Høring - reguleringsplan - Vestnes 49/3 og 49/11 - detaljregulering for massetak på Stokkeland

Detaljregulering for massetak på Stokkeland er sendt på høyring og lagt til offentleg ettersyn. Føremålet med plana er å legge til rette for vidare drift og utviding av eksisterande steinuttak.

Figur 1: Kartutsnittet viser planavgrensinga med raud stipla linje, og kommuneplanens arealdel. Planområdet ligg delvis i areal avsatt til nåverende-andre typen bebyggelse og anlegg og føremålet LNF.

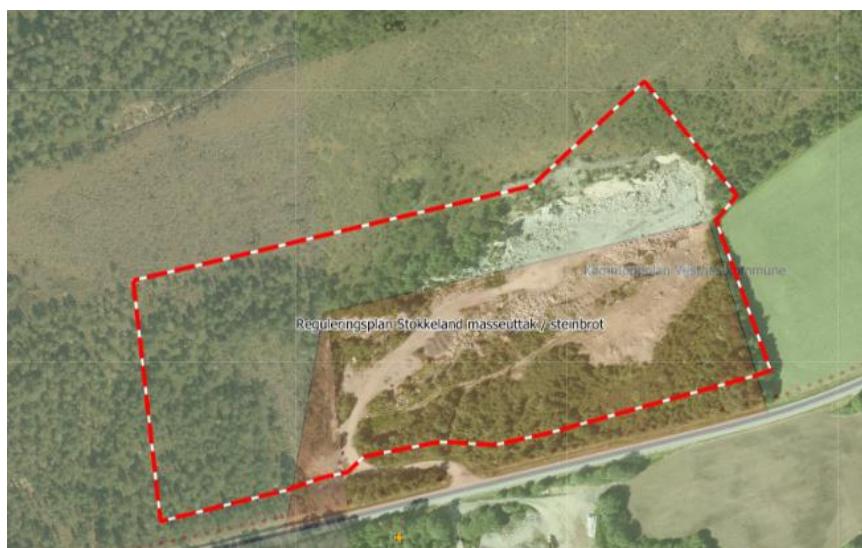
Det er innarbeid føresegn at ein *kan* etablere voll innafor arealet avsett til grønstruktur. Dette må endrast til *må*, og opparbeiding sikrast med rekkefølgjekrav. Vidare bør det stillast krav om at hydrolog er med å planlegg utforming av vollen, slik at ein sikrar at vollen blir tett og hindrar avrenning.

Vi ber også om at areal avsett til masseuttak nordaust i planområdet blir tatt ut. Sjølv om dette arealet ikkje ligg innafor lokalt viktig naturtype, er dette ein del av myrområdet og inngrep her vil føre til drenering.
